N° 016-2024-OCI/2362-SCC

"MEJORAMIENTO DEL MALECÓN RIBEREÑO DESDE EL PUENTE TORATA HASTA LA CALLE CORONEL MANUEL C. DE LA TORRE DEL DISTRITO DE TORATA - MARISCAL NIETO -MOQUEGUA"

HITO DE CONTROL N° 5 - "EJECUCIÓN DE OBRA JULIO – AGOSTO 2024"

INFORME DE HITO DE CONTROL N° 016-2024-OCI/2362-SCC

Imagen n.° 3 Detalle de Aceros de refuerzo de los muros de contención

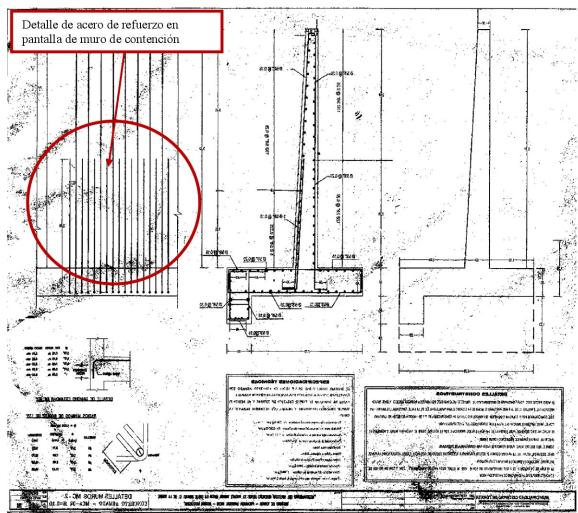
mostrados en obra, respecto del cual, se advirtió que no se viene efectuando el montaje de acero, conforme lo indicado en dichos planos, toda vez que los bastones que deben estar al medio del acero vertical, se encuentran alineados con el acero principal, usando como separación entre los mismos el acero de montaje o acero horizontal, como se observa en la imagen siguiente:

Cabe indicar que, el 15 de agosto de 2024, el residente de obra, alcanzó¹ a la comisión de control, copia del diseño del muro de contención en once folios, documento que no contaba con firmas, que corresponde al servicio contratado con orden de servicio n.º 3224 de 3 de junio de 2024; el mismo que contiene únicamente el diseño con las dimensiones que se muestra en la imagen n.º 3.

Imagen n.° 4 Dimensiones del muro de contención (folio 58)

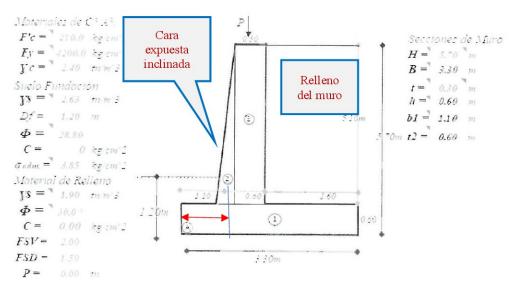
El 16 de agosto de 2024, el residente de obra alcanzó el documento "Servicio de estudio de mecánica de suelos", que contiene además el diseño del muro de contención, firmado por el ingeniero Elmer Campos de GEOS SOC SAC, Marco Velarde Caza como gerente de GEOS SPC SAC, los vistos del residente de obra Ángel Gallegos Huamán e inspector de obra Edwin José Díaz Arias; advirtiéndose que, en el numeral 8.4 "Dimensionamiento de muro contención", la parte inclinada de la pantalla, es la que corresponde a la parte expuesta, mientras que para el lado del relleno la cara del muro es totalmente vertical (folio 58),

Imagen n.° 5 Dimensiones del muro de contención (folio 56)

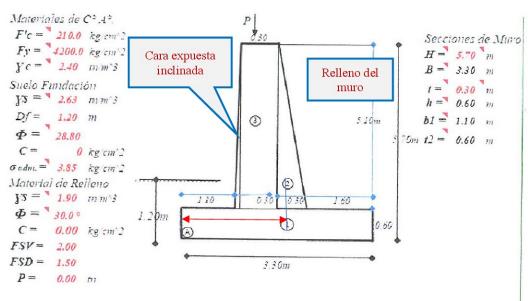
Mientras que en el folio 56, presenta un diseño del muro de contención, con la parte inclinada del muro de contención hacia el relleno; no especificando cuál de los dos diseños presentados es el que se debe ejecutar, señalando por progresivas, generando incertidumbre respecto a su ejecución.
